REVISIÓ DE LES NORMES SUBSIDIÀRIES DE PLANEJAMENT D'ANDRATX

MEMÒRIA RESUM EXECUTIU DEL PLANEJAMENT

ESMENA DE DEFICIÈNCIES A L'ACORD DE 30
DE JULIOL DE 2021 DE LA COMISSIÓ
INSULAR D'ORDENACIÓ DEL TERRITORI I
URBANISME DEL CONSELL DE MALLORCA

AJUNTAMENT D'ANDRATX

Deficiència 13 de l'Acord de 25 de setembre de 2015 de la CIOTU.

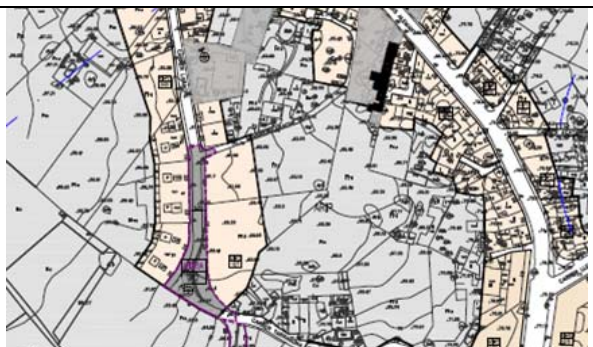
Es tracta d'una zona consolidada per les edificacions encara que no classificada com a sòl urbà en les Normes vigents que s'havia incorporat al sòl urbà a l'empara de la DA6 de la LOUS, actualment derogada. Es classifica com a sòl rústic protegit, amb la categoria d'ARIP

Deficiència 14 de l'Acord de 25 de setembre de 2015 de la CIOTU.

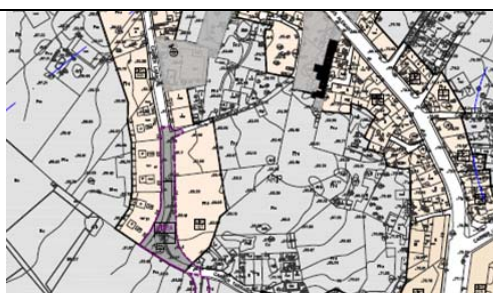
A l'efecte d'esmenar aquesta deficiència, igual que en la deficiència anterior, es desclassifica aquesta zona i es classifica com a sòl rústic protegit amb la categoria d'ARIP.

Deficiència 15 de l'Acord de 25 de setembre de 2015 de la CIOTU.

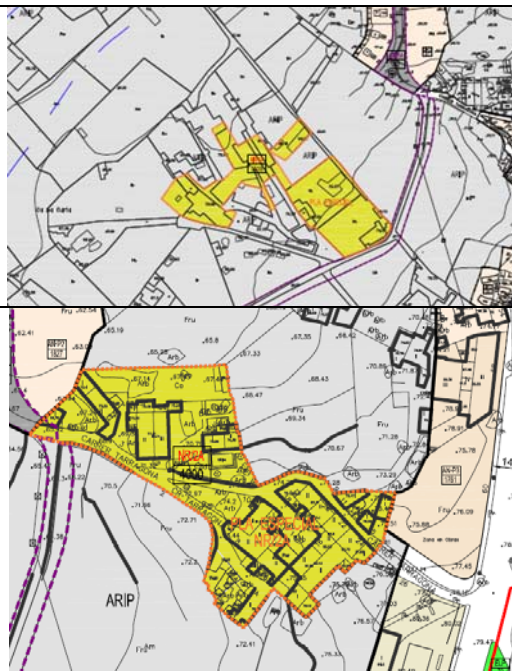
Es desclassifica esta zona i es classifica com a sòl rústic, una part amb la qualificació d'ARIP i l'altra com a nucli rural derivat el seu desenvolupament a un pla especial.

En la delimitació del nucli rural només s'han inclòs les edificacions anteriors a 1956.

D'aquesta forma queden classificats 2 nuclis rurals (NR1 i NR2) i la resta passa a classificar-se com a sòl rústic protegit ARIP

Deficiència 24 de l'Acord de 25 de setembre de 2015 de la CIOTU.

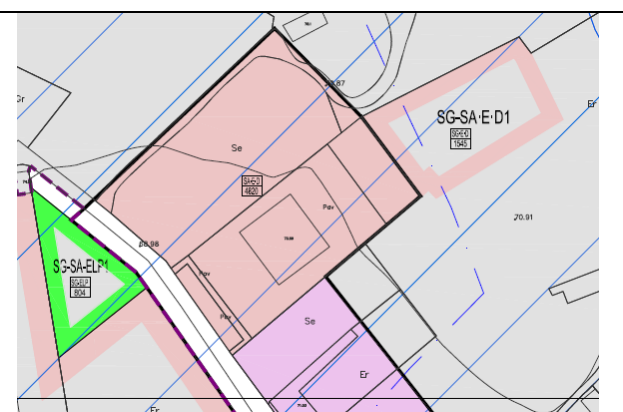
Es tracta d'un canvi de qualificació en la zona d'accés al nucli respecte de les Normes del 2007, així com de l'ajust del límit de sòl urbà en la seva part posterior. La revisió pretén deixar aquest tram de carrer adequat amb les NS pel que qualifiquen aquesta zona per incorporar la realitat existent.

Deficiència 27 de l'Acord de 25 de setembre de 2015 de la CIOTU.

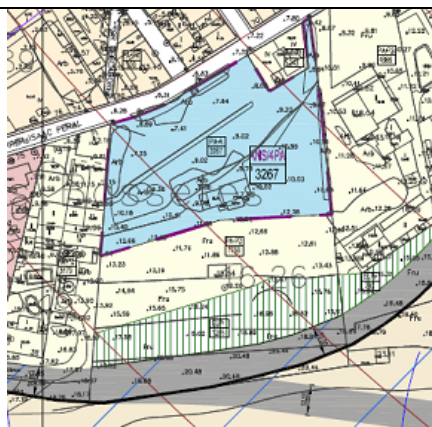
Es tracta d'una zona edificada amb anterioritat a la LEN que va quedar classificada com a sòl rústic en les Normes vigents del 2007. Es classifiquen com a sòl rústic amb la categoria d'ARIP, ajustant el límit del sòl urbà a l'aprovat en les Normes del 2007.

Deficiència 29 de l'Acord de 25 de setembre de 2015 de la CIOTU.

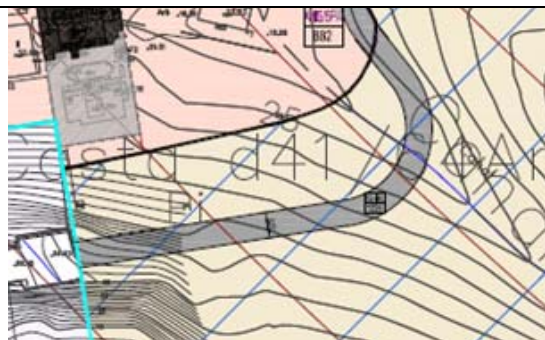
Es mantenen com a SG d'ELP del parcial aprovat per la CPU el 12 d'agost de 1980, corresponents als polígons 2, 7 i 8 del PGOU de 1987, i s'adscriu part del vial d'accés al seu àmbit com a continuació del carrer Llevant. Se suprimeix el SG d'ELP adscrit en tractar-se d'un sòl rústic romanent.

Deficiència 30 de l'Acord de 25 de setembre de 2015 de la CIOTU.

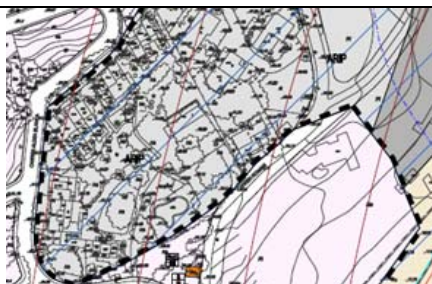
Es desclassifiquen els àmbits assenyalats en la citada deficiència i se suprimeixen les qualificacions PA·5P i PA·P6 corresponents a aquest sòl que queda classificat com a sòl rústic protegit amb la categoria d'ARIP.

Deficiència 31 de l'Acord de 25 de setembre de 2015 de la CIOTU.

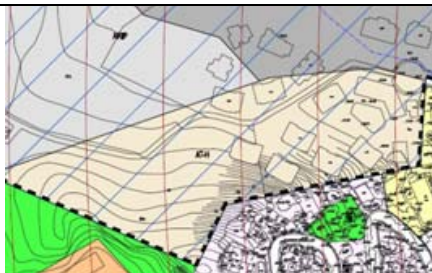
Se suprimeix la classificació d'urbanitzable SUO/2PA i es classifica aquesta zona com a rústic protegit, amb la categoria d'ARIP, així mateix s'elimina la qualificació PA·7P corresponents a aquest sòl.

Deficiència 32 de l'Acord de 25 de setembre de 2015 de la CIOTU.

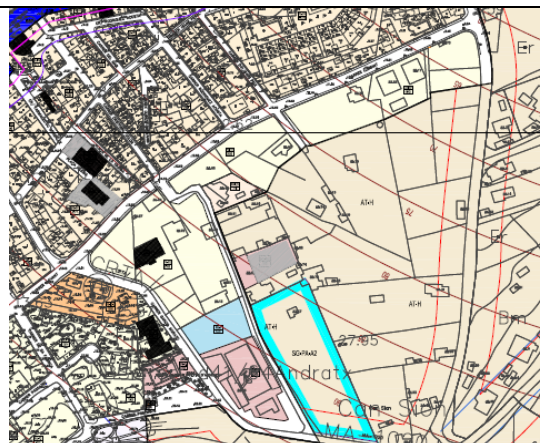
Es tracta d'una zona classificada en part com a sòl urbà i en part com a urbanitzable pel planejament vigent que en l'aprovació provisional de la revisió es desclassifica l'urbanitzable i es modifica el límit d'urbà per a adaptar-lo a les propietats.

Segons la deficiència 13 de l'Acord de 30 de juliol de 2021 de la CIOTU es classifica el sector urbanitzable SUDO/02PA.

Deficiència 35 de l'Acord de 25 de setembre de 2015 de la CIOTU.

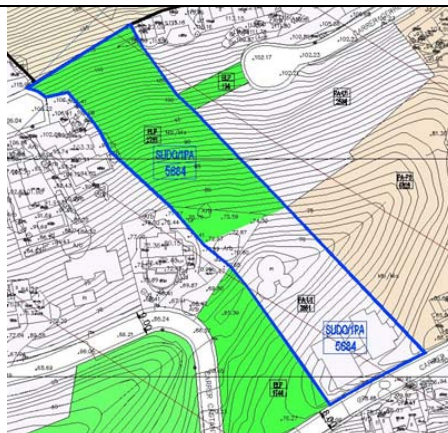
Es desclassifica aquesta zona i es classifica com a sòl rústic.

Deficiència 39 de l'Acord de 25 de setembre de 2015 de la CIOTU.

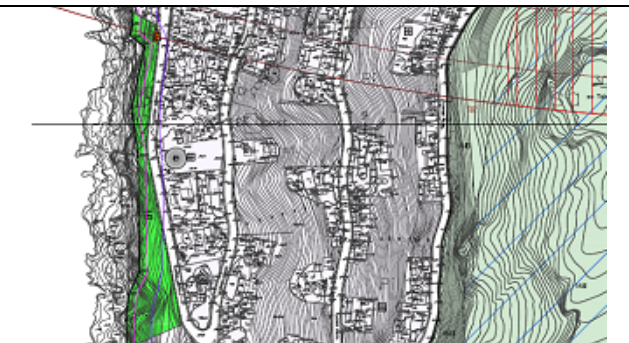
L'aprovació provisional havia classificat com a sòl urbà en unitat d'actuació (UA/8PA) una zona de creixement a l'Est de Cala Llamp (plànol O-PA-1-22) que està afectada per la LEN. A l'efecte d'esmenar aquesta deficiència, aquesta zona es manté desclassificada i classificada a com sòl rústic protegit (ANEI).

Deficiència 40 de l'Acord de 25 de setembre de 2015 de la CIOTU.

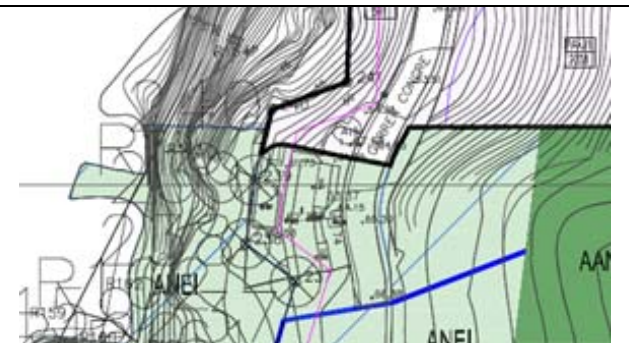
Es tracta d'una parcel·la edificada que també va quedar classificada com ANEI per la LEN i que l'aprovació provisional de la revisió de les Normes havia inclòs en sòl urbà. La proposta d'esmena de deficiències la manté en sòl rústic protegit (ANEI).

Deficiència 41 de l'Acord de 25 de setembre de 2015 de la CIOTU.

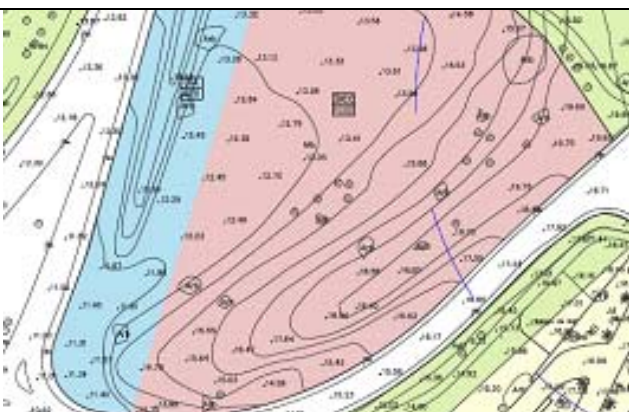
En el planejament vigent hi ha diverses parcel·les qualificades com a aparcament públic. L'aprovació provisional de la revisió ha mantingut aquest sistema lineal d'aparcaments públics encara que una d'aquestes zones l'ha qualificat en part com a ELP i una altra com a equipament comunitari. Ara es manté una part com a aparcament públic.

Deficiència 42 de l'Acord de 25 de setembre de 2015 de la CIOTU.

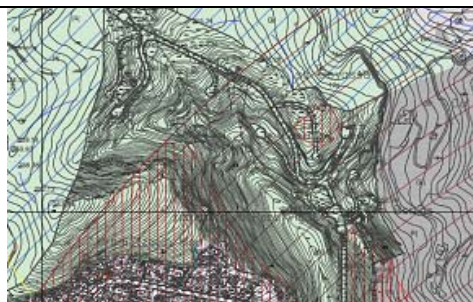
Aquesta zona es classifica com a sòl rústic protegit (ANEI) d'acord amb la delimitació inclosa en la Llei 4/2008

Deficiència 43 de l'Acord de 25 de setembre de 2015 de la CIOTU.

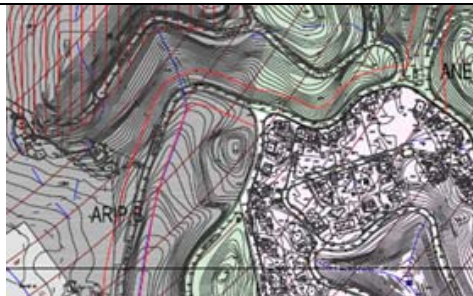
Aquesta zona es classifica com a sòl rústic protegit (ANEI i ARIP) d'acord amb la delimitació inclosa en la Llei 4/2008.

Deficiència 44 de l'Acord de 25 de setembre de 2015 de la CIOTU.

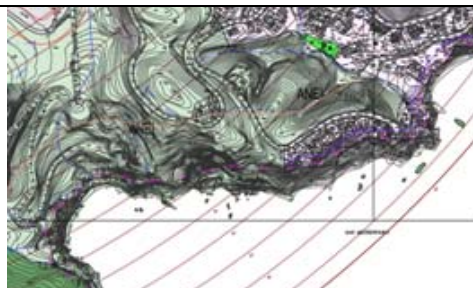
Aquesta zona es classifica com a sòl rústic protegit (ANEI) d'acord amb la delimitació inclosa en la Llei 4/2008.

Deficiència 68 de l'Acord de 25 de setembre de 2015 de la CIOTU.

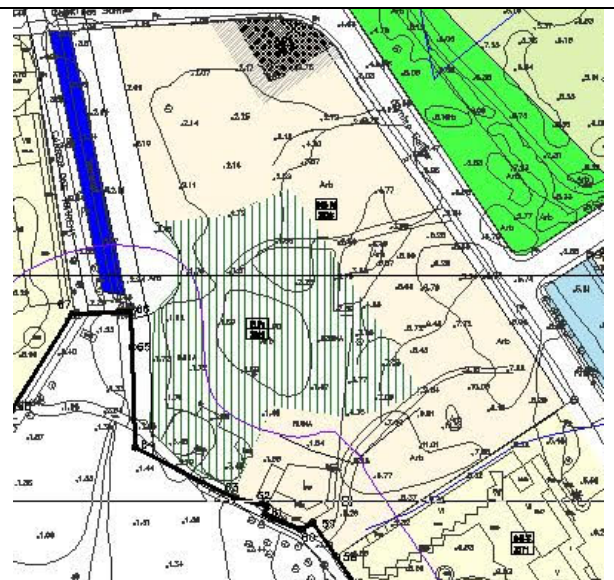
Aquesta parcel·la va ser objecte de la STSIB 273, de 20 de març de 2013, en relació amb l'Acord de 28 de juny de 2013 de la CIOTUP (BOIB n. 96, de 09.07.13). Aquest canvi és conseqüència de una modificació de planejament amb la finalitat de donar compliment a la referida sentència. A aquests efectes es qualifica aquesta zona com PFI i PFII amb ús residencial i un espai lliure privat (ELPr).

Es corregeixen els límits de l'ELPr delimitat en aquesta modificació per a ajustar-los al topogràfic aportat.

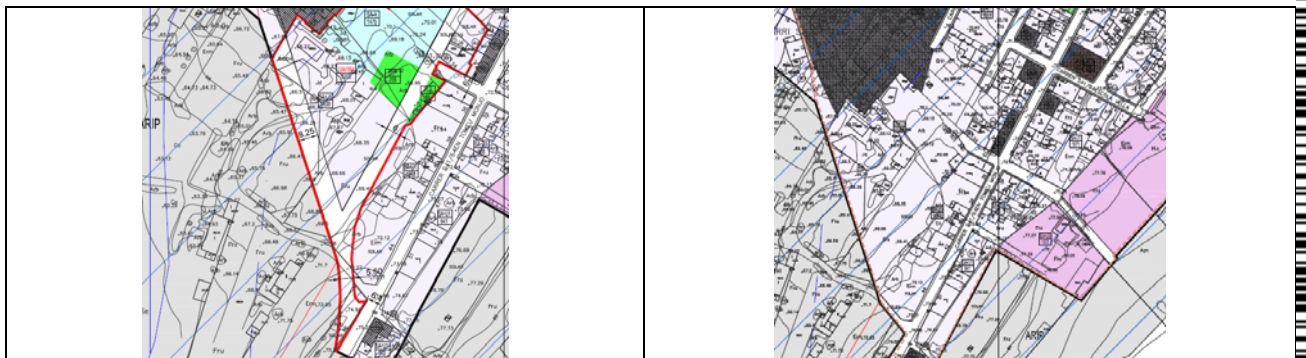
D'acord amb l'esmena de deficiències de 30 de juliol de 2021 de la CIOTU es modifica la proposta anterior en el sentit de suprimir la unitat d'actuació UA/2SA:

D'acord amb l'esmena de deficiències de 30 de juliol de 2021 de la CIOTU es modifica la proposta anterior en el sentit de suprimir la unitat d'actuació UA/1SA:

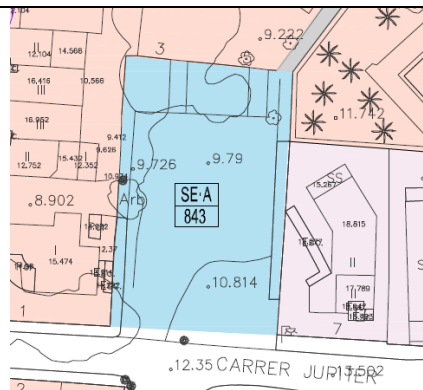
Es qualifica aquesta parcel·la com a aparcaments, corregint un error detectat en la revisió.

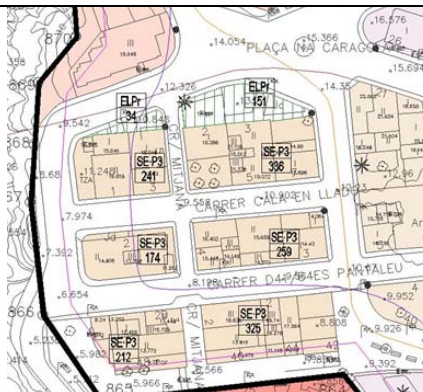
En la plaça de na Caragola existeix una alineació de façanes i un espai públic entre aquesta alineació i el viari. En el planejament vigent del 2007 s'aclareix que la seva situació és d'espai públic encara que tampoc s'ha previst la seva expropiació. Es proposa, com a conseqüència de les al·legacions rebudes, la seva qualificació com a espai lliure privat.

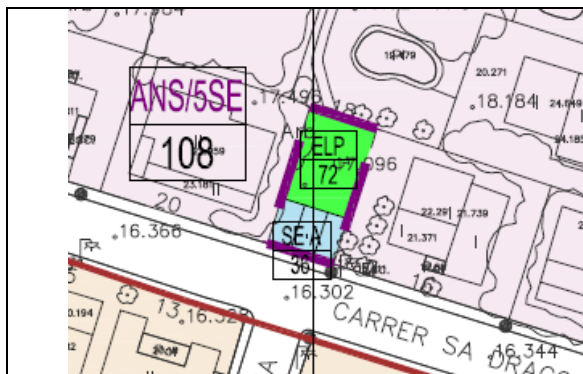
D'acord amb l'esmena de deficiències de 30 de juliol de 2021 de la CIOTU es modifica la proposta anterior en el sentit de suprimir l'actuació aïllada ANS/5SE:
